形状変更のお知らせ

製品名	形式名
負荷側シリーズ (主回路負荷断路部)	SJ

SJ-100C
SJ-100P

ボデー形状新旧比較表

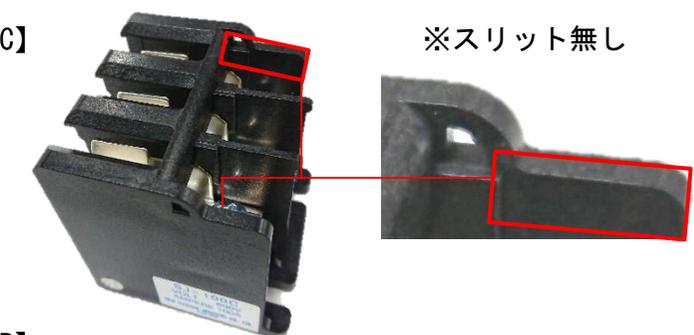
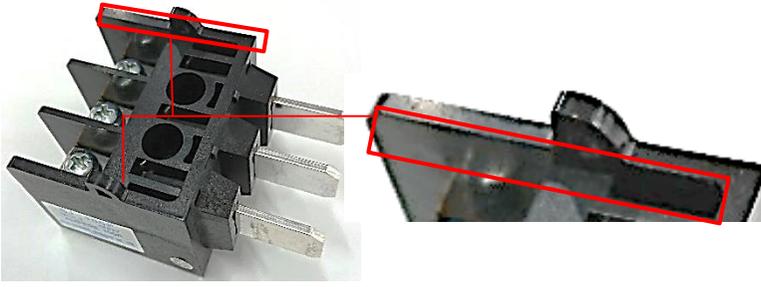
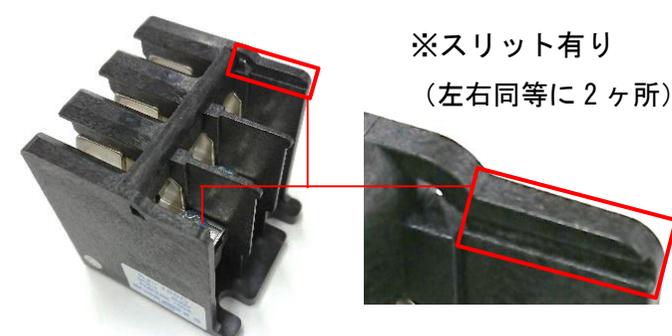
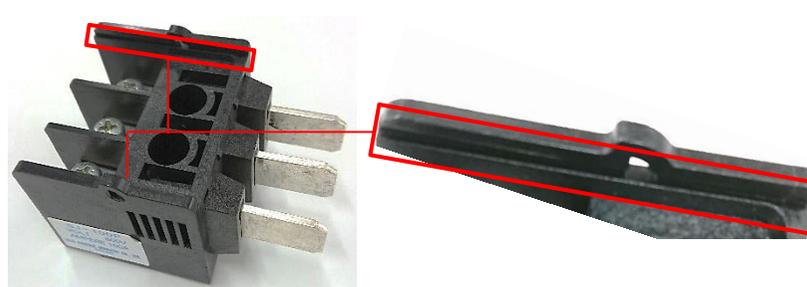
①スリット形状追加(SJ-100C、SJ-100P)

【変更前】	【変更後】
<p>①スリット形状の追加 (S J-100C、S J-100P)</p> <p>【SJ-100C】 ※スリット無し</p>  <p>【SJ-100P】</p> 	<p>※スライド式カバー挿入用のスリットをボデーに追加しております。</p> <p>※スリット有り (左右同等に2ヶ所)</p>  
<p>②肉盗み位置変更 (S J-100P)</p>  <p>肉盗み位置：ボデー上部 (2ヶ所)</p>	 <p>肉盗み位置：ボデー側面 (左右の側面同等に2ヶ所)</p>

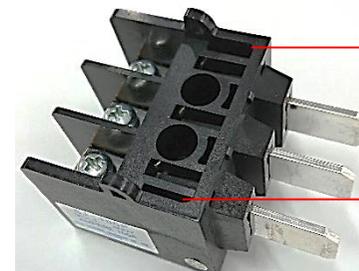
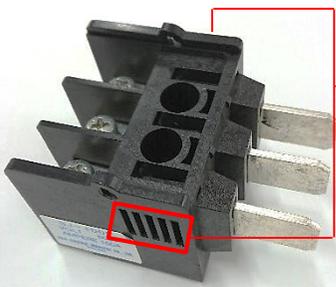
②肉盗み位置変更(SJ-100P)
